Møtereferat

Emne:	Synfaring: Omklassifisering av ein gamal del av fv. 5418 Bruvikvegen	
Til stades:	Frå Osterøy kommune: Roald Hovden og Andreas Sylta. Frå Vestland fylkeskommune: Mariann Kråkenes Jørgensen, Rune Ravndal Dyrkolbotn, Ole Kristian Græe og Marita Onarheim Rong.	
Forfall:		Sak: 2022/53615
Møtetid:	Ca. 10:00 - 15:30	Møtestad: Bruvikvegen

Rapport etter synfaring i forbindelse med omklassifisering av ein gamal del av fv. 5418 Bruvikvegen i Osterøy kommune

Kvar dei to punkta er

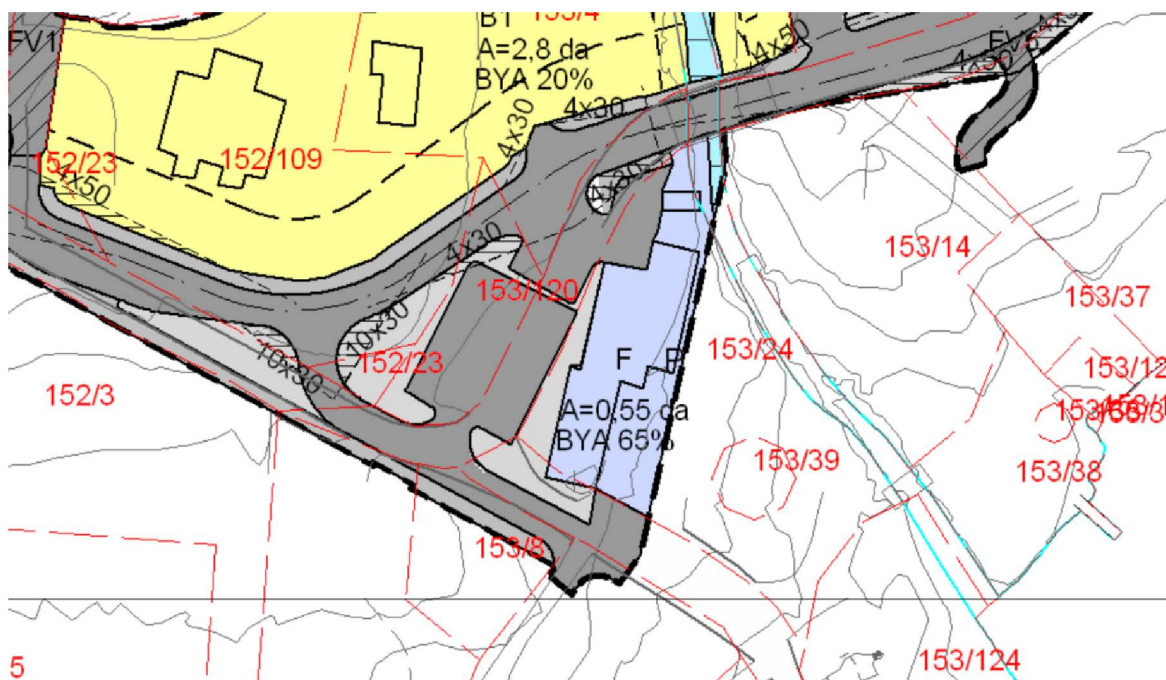
Punkt 1: Ved FV5418 S1D1 m14854

Uheldig hjørneavrundning ved avkøyring frå fylkesveg. Justere kantlinja/hjørneavrundninga slik at den følgjer vegen litt betre og samsvarar betre med utforminga i reguleringsplanen.

Punkt 2: Ved FV5418 S1D1 m14808

Uheldig at det berre står eit skilt der traséen tidlegare var med bakgrunn i at det er mogleg å køyre via gamal trasé. Det vart kome fram til at det burde gjerast noko ved dette punktet slik at det vanskeleggjer køyring mellom ny og gamal trasé

Drift hjå fylkeskommunen vil vurdere korleis dette best kan gjerast, og ta omsyn til den beste løysinga i forhold til overvasshandtering og utforminga som er vist i reguleringsplanen. Gamal kantoppmeriking bør fresast bort, og det bør etablerast ein slags refuge slik at det ikkje berre er kantstein der.

På synfaringa vart det konkludert at ein burde etablere ein refuge ca. slik det er illustrert i bilete under. 512-skiltet bør stå innanfor dette arealet.

Vidare er det kome fram til at ein bør etablere eit slags fortau med nedsenka kantstein mellom ny og gamal trasé ved refugen. Breidda bør vere slik at det er mogleg å drifte det resterande arealet.
